パナソニック株式会社
エコソリューションズ社
マーケティング本部

「誘導音付点滅形誘導灯」一部 不具合発生のお詫びと対応に関するご協力お願いの件について

器具外観(FA20336K)

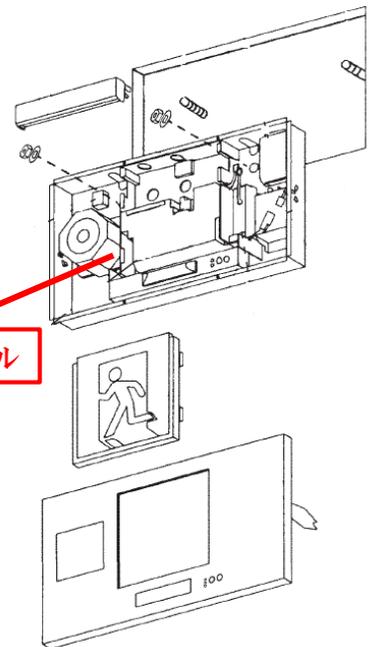
※現在生産分(2016年11月25日以降生産分)は、部品の生産終了に伴い仕様変更しておりますので問題ございません。

- ・納入リストに基づき市場対応させていただきます。
- ・点検内容
設置された器具の生産日を確認し、対象生産ロット品の場合、右図ブロックモジュール①の交換修理を行います。

点滅制御部、電源部(部品実装面)

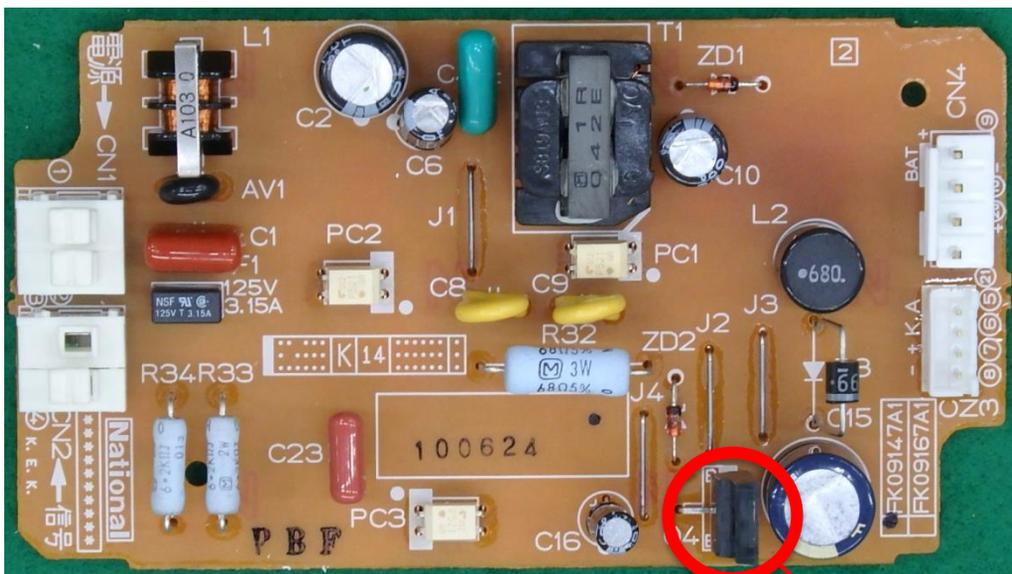
キセノンランプの点滅制御部と、音声誘導の誘導音装置に、電源を供給する電源部のトランジスタが故障したことによるものです。

トランジスタのオン時間を制御する制御用ICの管理電圧が管理値を越えているものを当該誘導灯に混入させたことが原因です。(製造工程で管理電圧を測定する測定用冶具の測定ピンが、不完全接触状態となったまま測定し続けていた為)

※現在生産分(2016年11月25日以降生産分)は、部品の生産修了に伴い、仕様変更しておりますので問題ございません。
